Objet :	Demande d'autorisation environnementale pour l'exploitation d'une carrière et d'une installation mobile de traitement des matériaux
Demandeur :	 Société BEGE Travaux Publics Location
Localisation :	 Lieu-dit « Le Syndicat », parcelle section CR n°177 de la commune de Saint-Pierre (97410)
Référence :	n°D306
Réf. devis	N°476/2019
Date :	Septembre 2021

Addendum – Réponse aux demandes de précisions du service instructeur et de l'ARS-OI (2^{ème} avis)

Réf.	DEAL	SPREI/UM3S/SCW71-2548(0100000088)/2021 - 1580 du 17 août 2021
	ARS	ARS/SE/NA 1708 du 19 juillet 2021

ADDENDUM

Planche 13 : Accès de l'agriculteur à la surface non extraite au cours de la phase 1

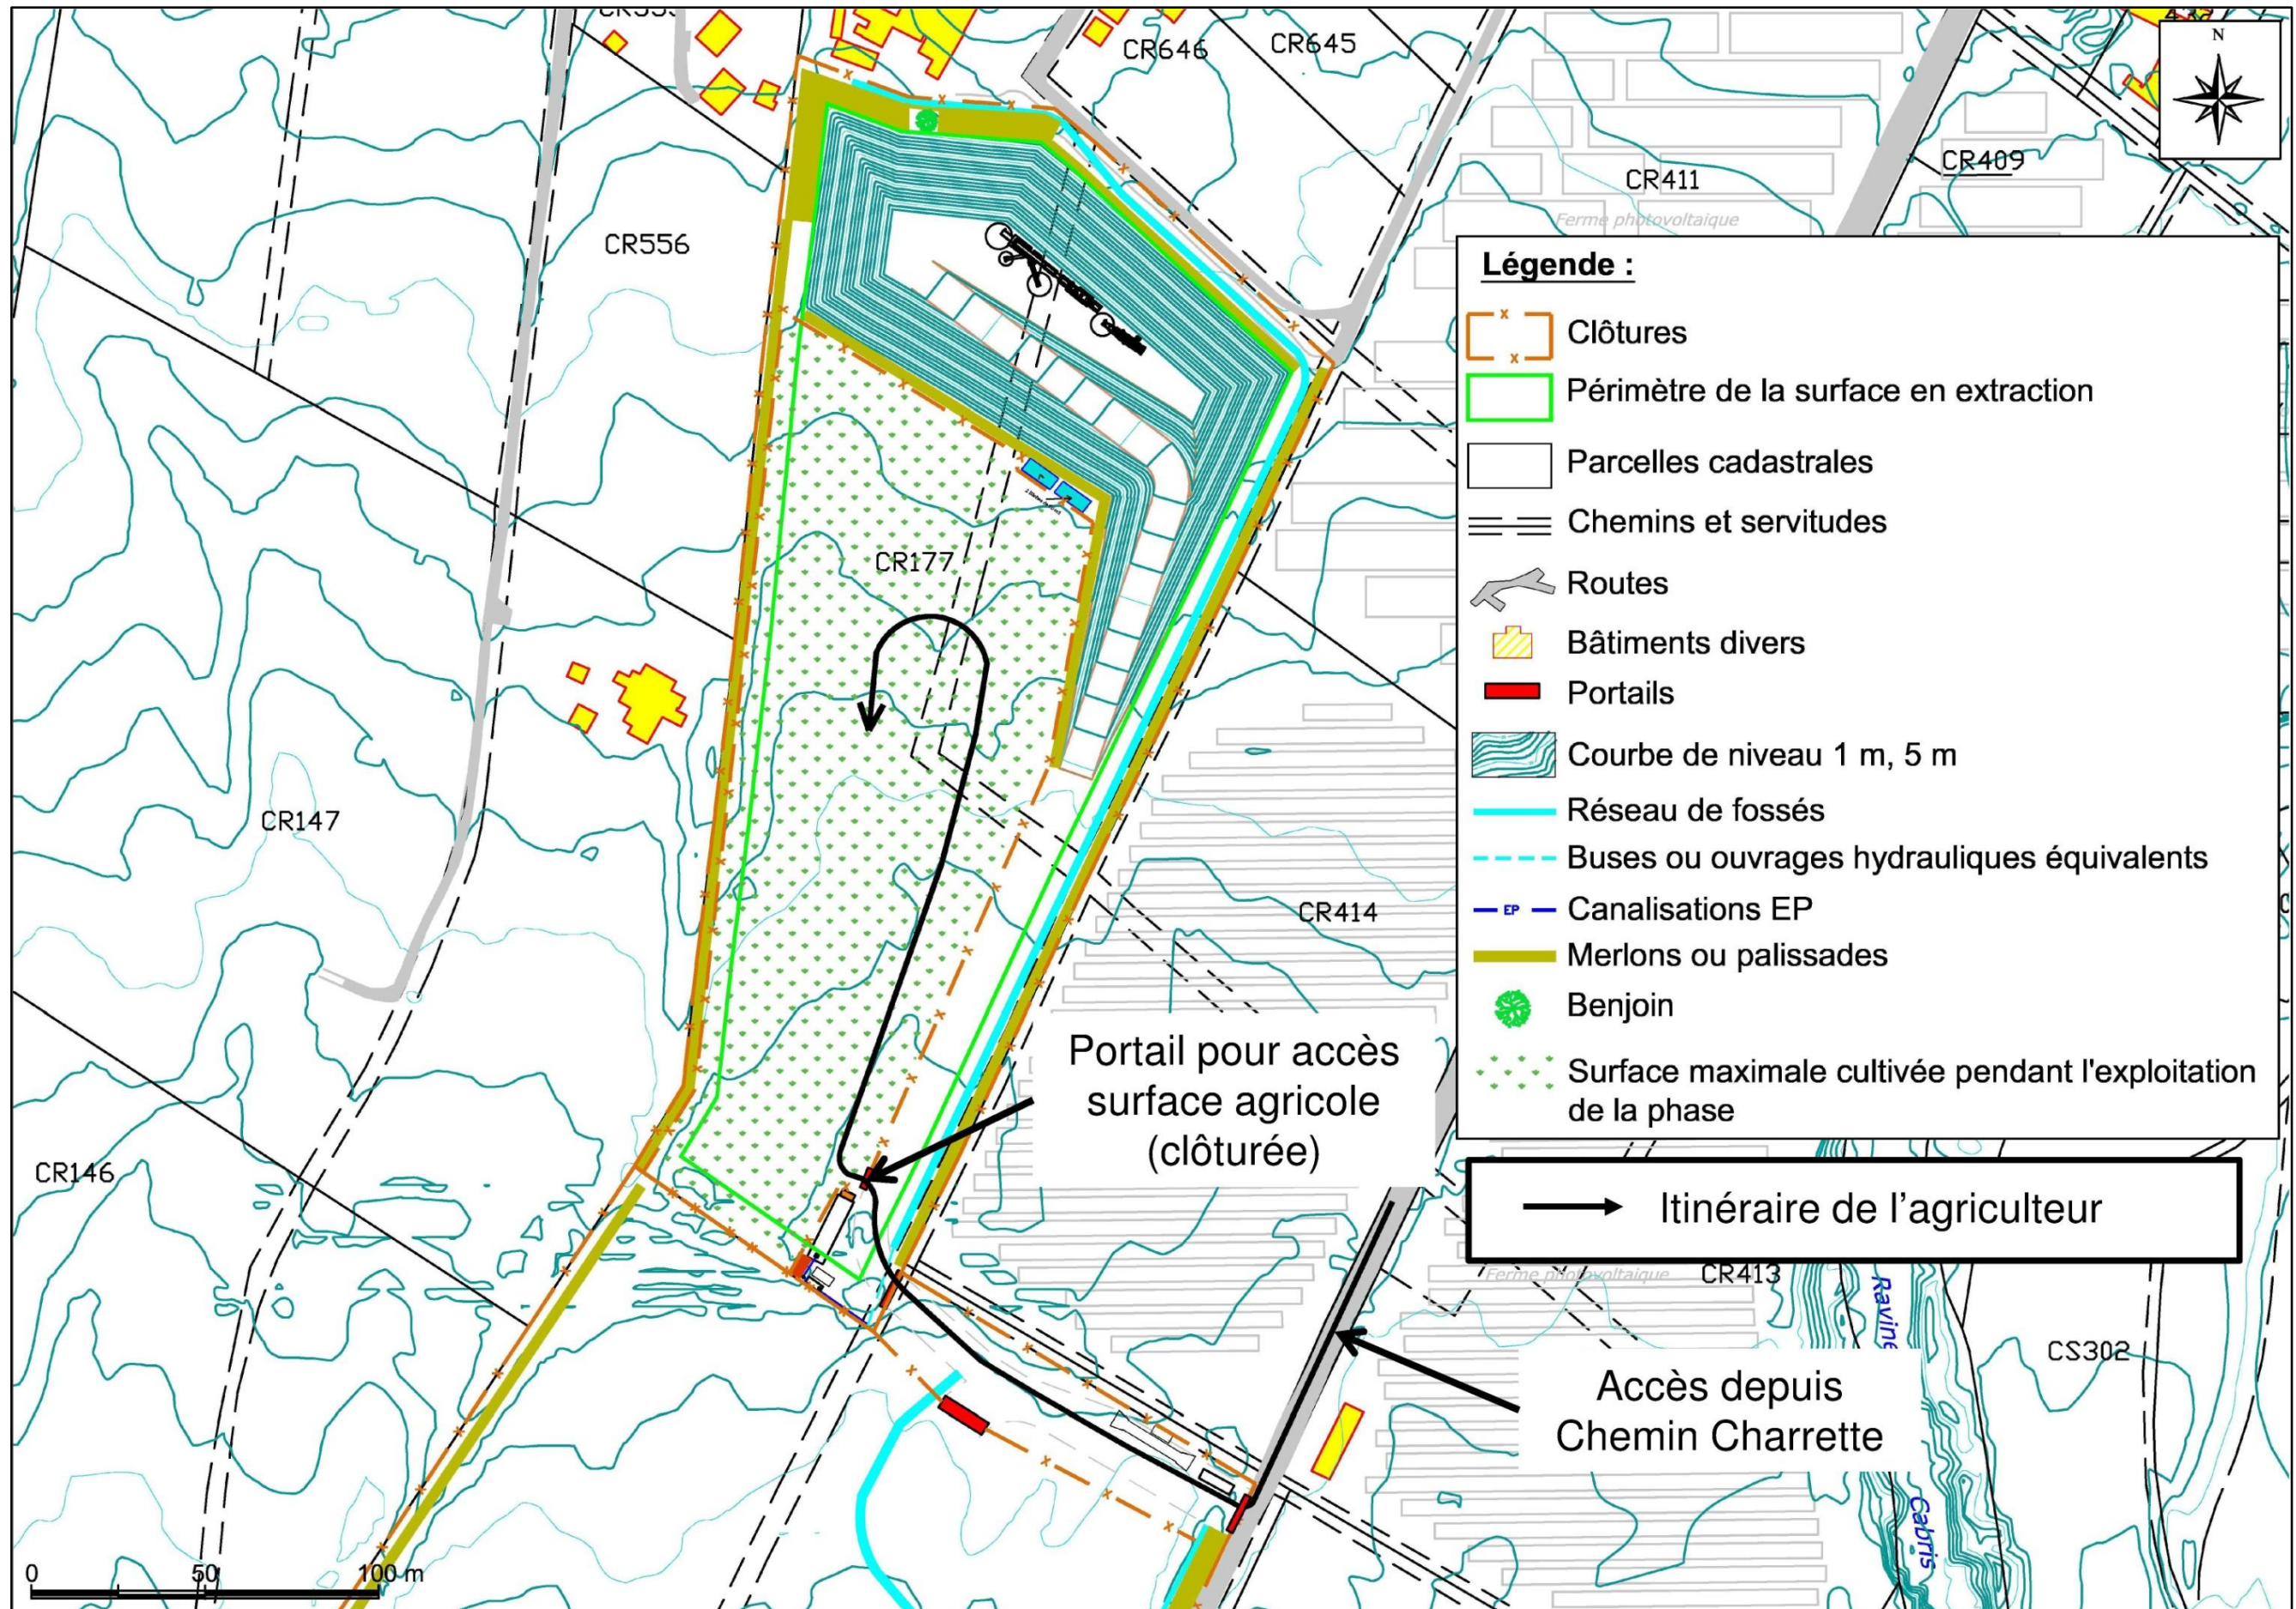
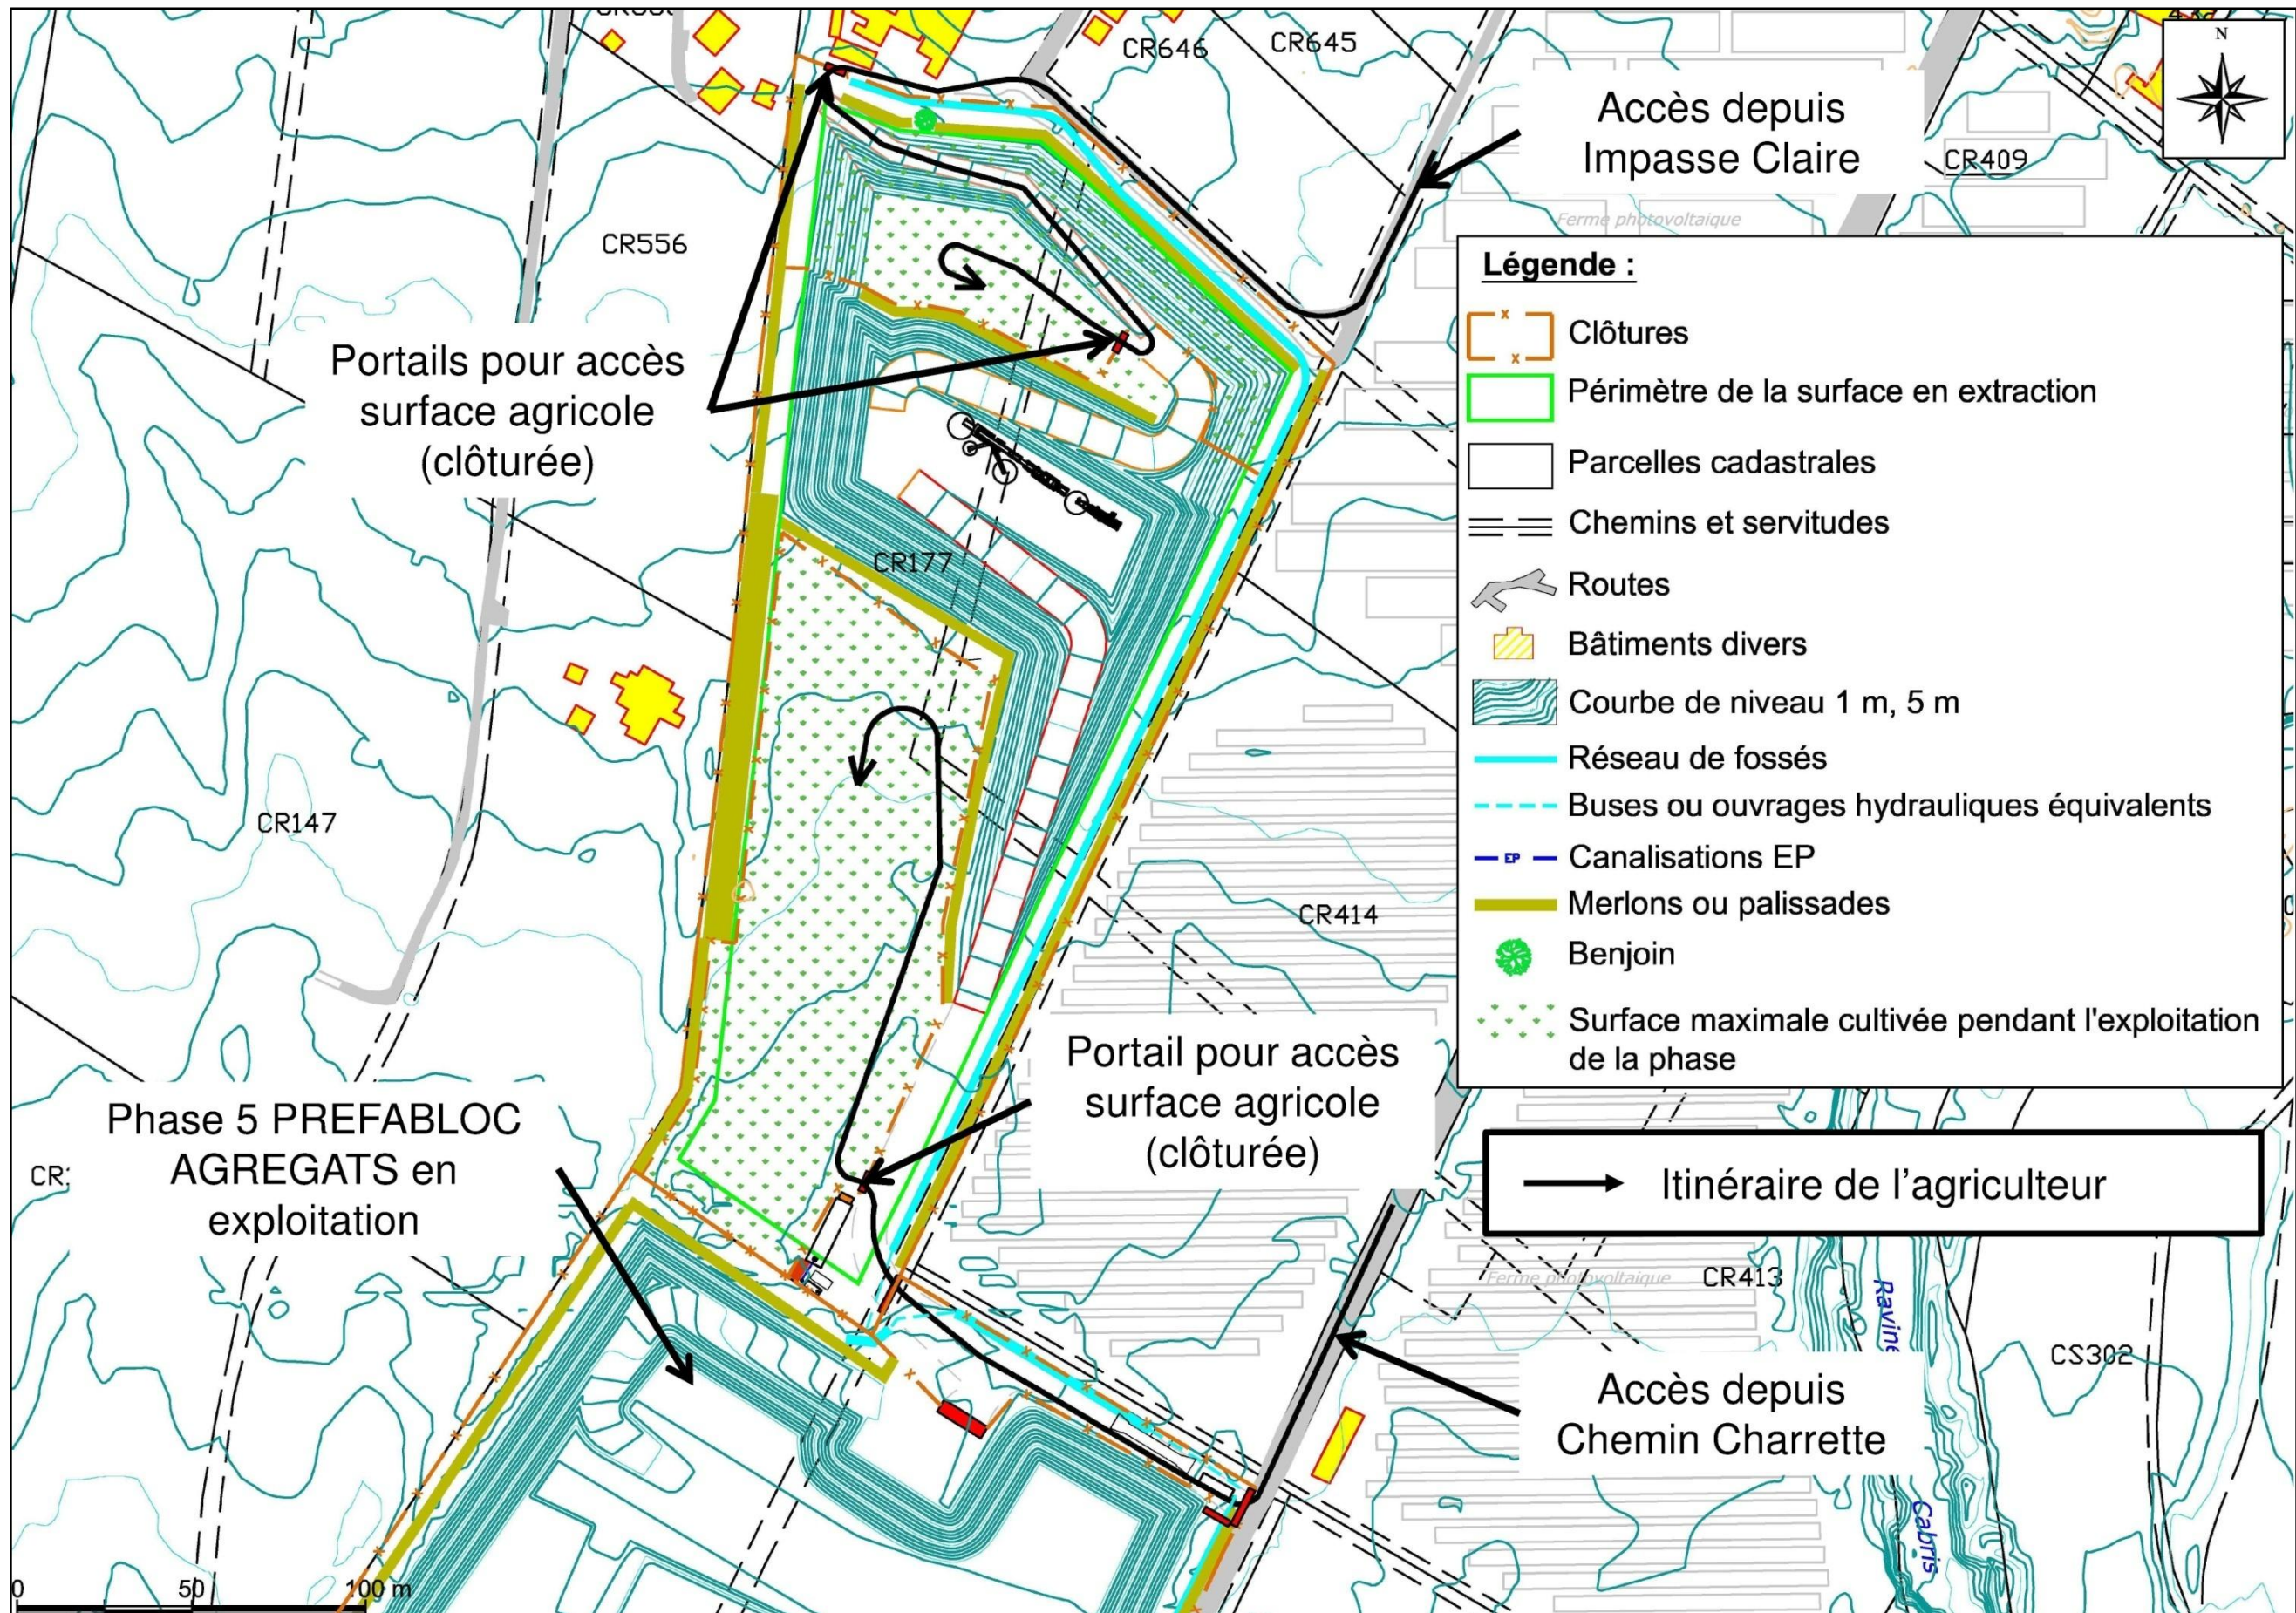
Au vu des remarques des points 1.a et 3.a du présent relevé, ces modalités d'accès sont à revoir. En effet, l'agriculteur ne peut avoir un accès direct aux installations projetées.

Les terrains non exploités et/ou remis en état seront clôturés de manière à les séparer physiquement de l'exploitation de l'ICPE. Ces clôtures seront mobiles et évolueront en fonction de l'avancée de l'exploitation. Il peut être également précisé que l'agriculteur sera considéré comme une entreprise extérieure intervenant sur le site.

Une convention a été signée entre l'agriculteur, la SBTPL et la société PREFABLOC AGREGATS pour l'accès au site depuis le Chemin Charrette (Cf. Annexe 1 – pièce 15 du DDAE). Cette dernière sera renouvelée annuellement ou à chaque modification significative de l'installation. L'exploitant agricole connaîtra donc les dangers et les règles mises en place par les carriers sur les installations.

Les cartes des accès de l'agriculteur au cours de l'exploitation sont modifiées comme suit :
